**Van:** 5.1, 2, e  
**Verzonden:** dinsda 4 april 2023 12:50  
**Aan:** 5.1, 2, e 5.1, 2, e  
**CC:** 5.1, 2, e  
**Onderwerp:** RE: PT Hilversumstraat

Hierbij stuur ik graag de volgende geüpdatet tekeningen zoals besproken in ons laatste overleg:

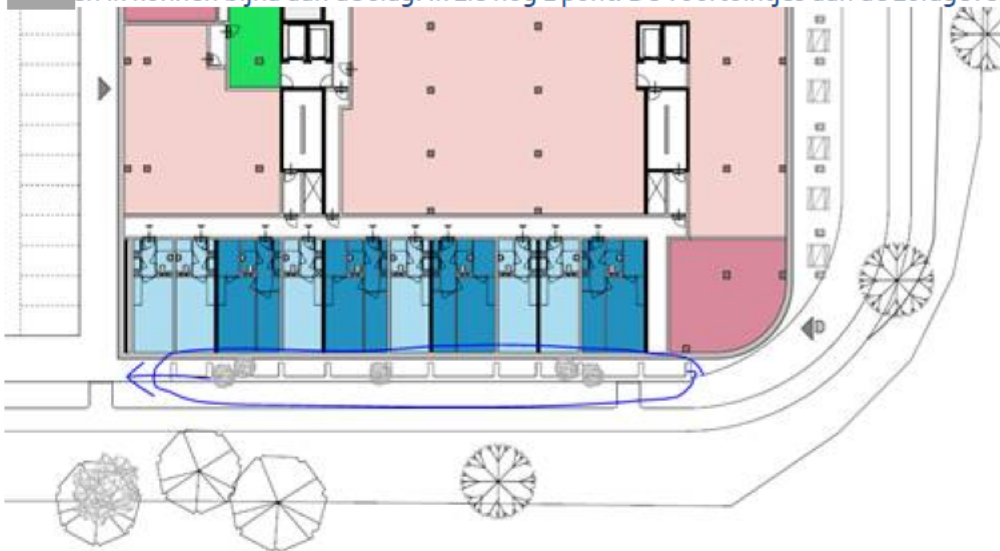
5.1.2.e en ik kunnen bijna aan de slag. Ik zie nog 1 punt. De voortuintjes aan de zuidgevel zijn verschoven:

Kunnen deze naar hun plek worden geschoven?
